**Exclusiones en la fase de valoración técnica correspondientes a la licitación, por procedimiento abierto, de un *SERVICIO DE REVISIÓN Y REPARACIÓN DE BALONAS DE SUSPENSIÓN SECUNDARIA DE LAS SERIES 6000 Y 8000* (LICITACION 6012100096).**

**Metro de Madrid S.A., una vez realizada la valoración técnica de la oferta presentada por la empresa LUMAR MARTIN, S.L. a esta licitación, ha acordado, su exclusión por los motivos que se indican a continuación:**

### Dispositivo para el ensayo de estanqueidad

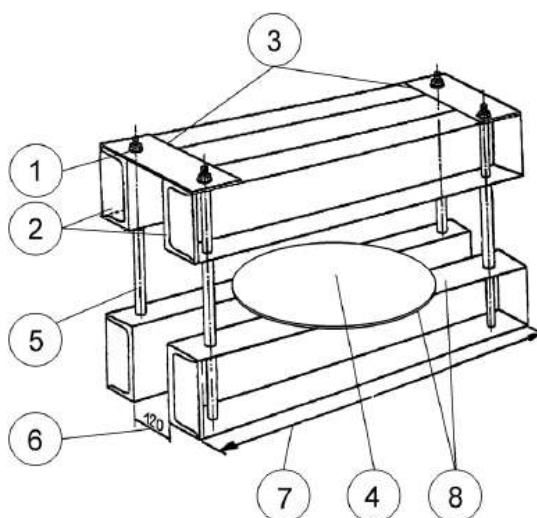
- Prueba final de estanqueidad: en el documento *6012100096\_ANEXO PROCESO DE TRABAJO PARA OVERHAUL\_signed.pdf* se incluye croquis del dispositivo para realizar el ensayo de estanqueidad. Para realizar la prueba se requiere insuflar aire en el interior de la balona hasta alcanzar una presión de 1,5 bar. Si no se empleara ningún tipo de dispositivo o utillaje que limite la altura de la balona, a medida que se insufla aire en su interior la balona se hincharía hasta que el caucho se saldría de su alojamiento y se desmontaría.

En la figura adjunta se encuentra una representación básica de un dispositivo de comprobación necesario al efecto.

De la descripción de este dispositivo, se deduce que la utilidad y necesidad de este tipo de dispositivos es la limitación en altura de la balona cuando se proceda al llenado de la misma, y permitir que pueda alcanzar la presión de prueba.

Analizada la oferta técnica presentada por la empresa **LUMAR MARTIN, S.L.**, se constata que la licitadora especifica en su oferta un banco de pruebas (*TRM PTT 2000*) que se utiliza para la comprobación del estado del caucho de los neumáticos tras un proceso de recauchutado para ruedas de camión, proceso que no es adecuado para la prueba de balonas de suspensión dado que no limita la altura máxima que puede alcanzar la balona y nada tiene que ver con el solicitado y especificado en los documentos anexos del Pliego de Prescripciones Técnicas que rige la licitación.

Con los medios técnicos indicados por la licitadora en su oferta técnica no se pueden ejecutar las pruebas tal y como se describen en el documento *6012100096\_ANEXO PROCESO DE TRABAJO PARA OVERHAUL\_signed.pdf*.
